한국전력공사 상임감사위원 개선 요구

제 목 : [12] 강관압입전력구의 도달구 오탁수처리시설 재검토 필요
관 계 부 서 : 전 건설본부
조 치 부 서 : 전 건설본부
내 용

[그림 1] 오탁수 처리시설 설치 현황(발진구1개소, 도달구1개소)

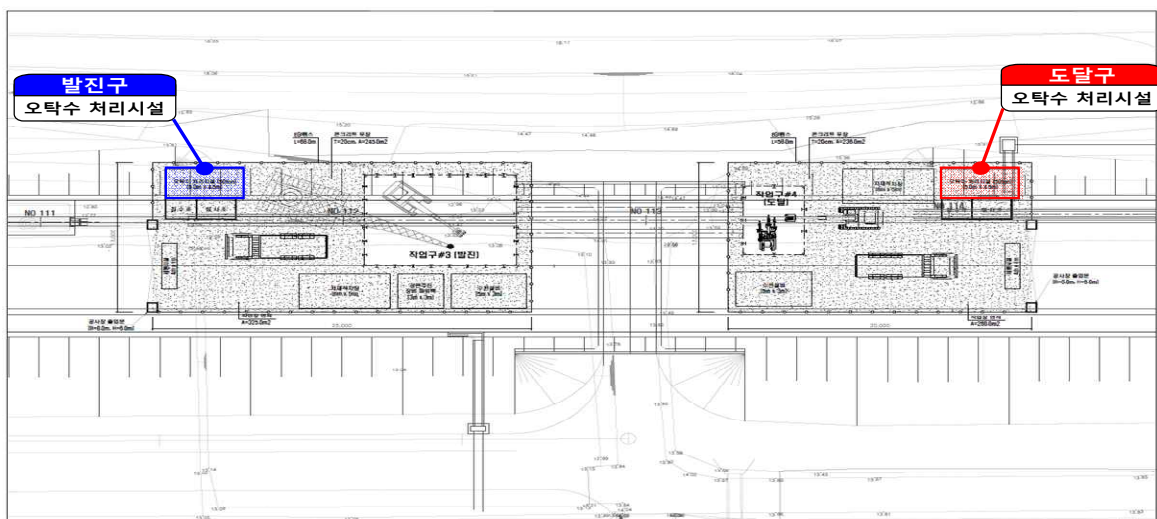
남부건설본부 등 전 건설본부는 강관압입식 전력구 적용 시 단거리 구간에 [그림 1]과 같이 오탁수 처리시설¹⁾을 발진구 1개소, 도달구 1개소씩 각각 설치하고 있다.

남부건설본부에서 시행 중인 OO 전력구공사는 강관압입 도달수직구의 오락수 처리시설을 발진수직구와 배관 연결하여 미설치한 사례가 있었고, 이와 관련하여 타 건설본부 현황을 확인해보니 단거리 구간임에도 별도의 검토 과정없이 오락수 처리시설을 1개소씩 일괄 설치하는 것이 확인되었다.

하지만 발진수직구와 도달수직구가 인접한 단거리 구간(100m 이내)은 수직구 구간 배관으로 연결이 가능할 경우, 도달 수직구의 오락수 처리시설 1개소를 삭제 가능하므로 별도의 검토 과정 없이 일괄 반영하는 것은 개선이 필요하다.

전 건설본부장은 단거리 강관압입 전력구에 반영된 도달 수직구 오탁수 처리설비에 대해 현장 여건 등을 반영하여 재검토하여 주시기 바랍니다. (개선)
